Keuringsverslag van een elektrische laagspanning- en zeer lage spanningsinstallatie

NIET CONFORM

Straatnaam: Burgemeester Lionel Pussemierstraat
Huisnummer: 41
Busnummer:
Postcode: 9900
Gemeente: EEKLO
Land: België

Controlebezoek van een huishoudelijke installatie volgens (KB 08/09/2019) - AREI Boek 1- 6.5. en 4.2.4.3.

Afbeelding schakel- en verdeelbord:

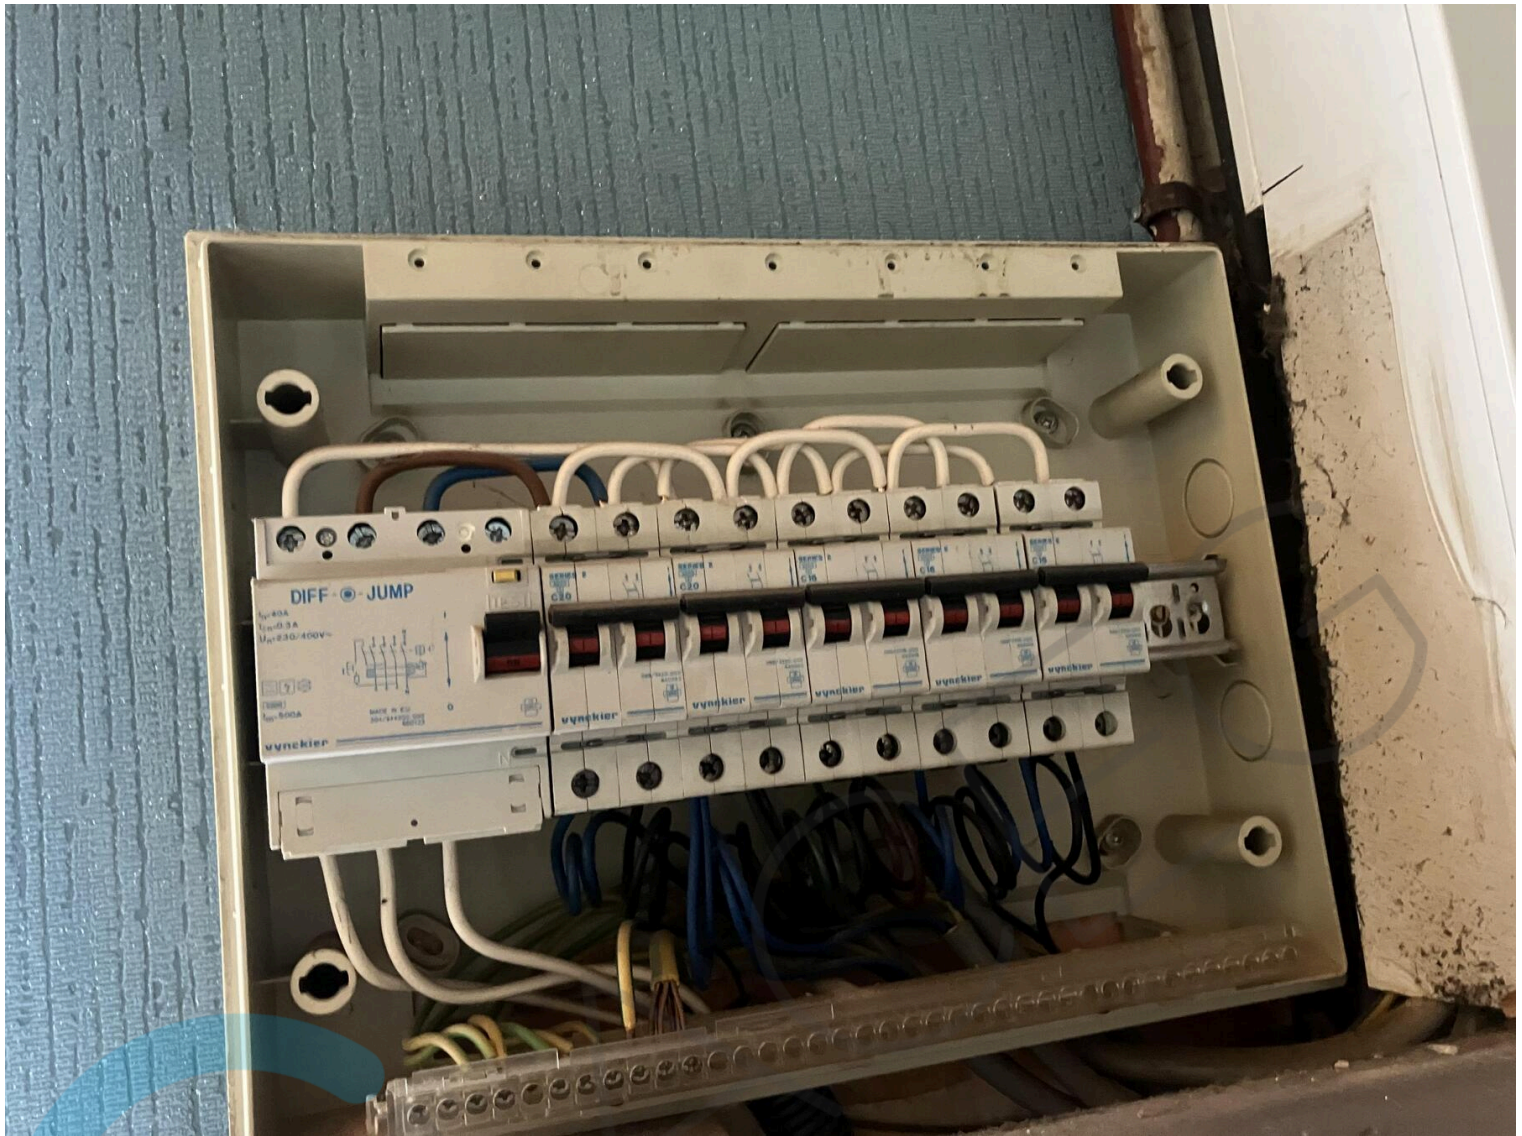
16.04 Een differentieelstroombeschermingsinrichting met een gevoeligheid van 30mA is te plaatsen voor installaties van badkamer, wasmachine, vaatwas, droogkast en/of gelijkaardige toestellen. Deze dient ondergeschikt te zijn aan de hoofddifferentieelstroombeschermingsinrichting (Boek 1 Onderafdeling 7.1.4.3. en 4.2.4.3.)

Gevoelige Diff is niet onder geschikt aan de hoofddifferentieel
